Avis conforme de la Mission Régionale d'Autorité environnementale (MRAe) de Nouvelle-Aquitaine relatif au projet de modification n°4 du plan local d'urbanisme intercommunal (PLUi) de la communauté d'agglomération du Niortais (79)

Objet : modification n°4 du PLUi-D de Niort Agglomération

Objet : Modification n°4 du PLUi-D de Niort Agglo

Annexe – observations techniques sur le projet de modification n°4 du PLUI-D de la communauté d'agglomération du Niortais

Exemple de découpage permettant de maintenir des parcelles agricoles de formes exploitables.

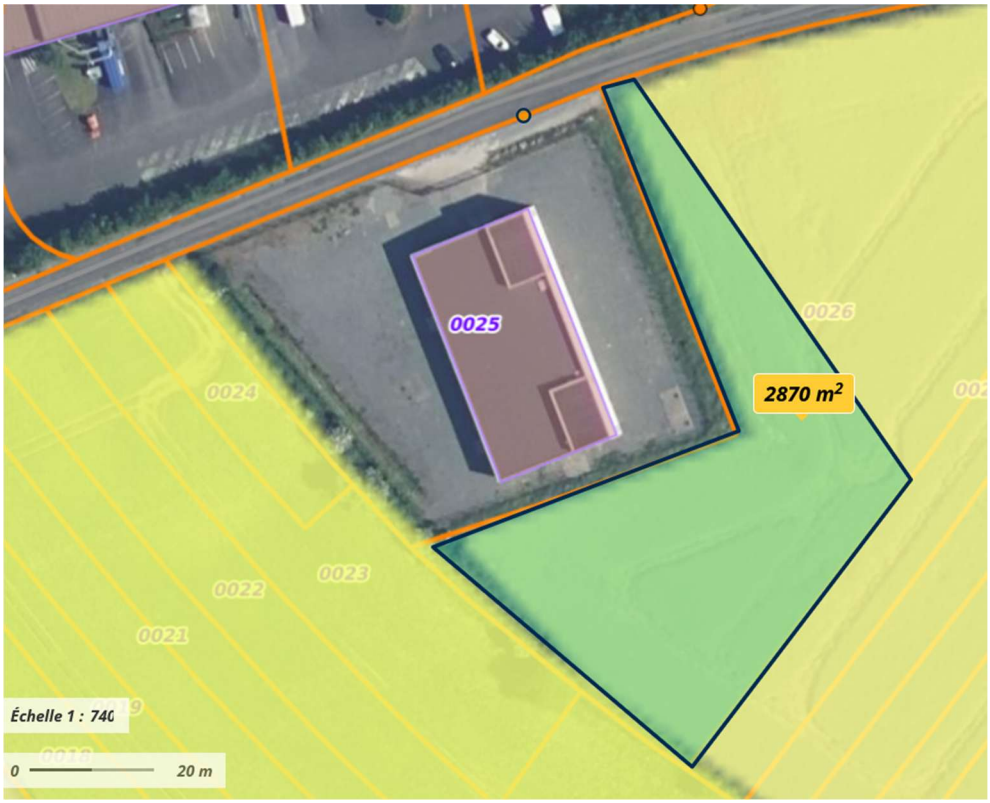
- L’extension du poste électrique de Trévins à Chauray

Le découpage projeté (en bleu) vient créer des formes parcellaires très difficilement exploitables. Il serait pertinent de voir si une emprise différente pourrait convenir techniquement aux besoins de l’infrastructure et au maintien de l’activité agricole sur le reste de la parcelle.
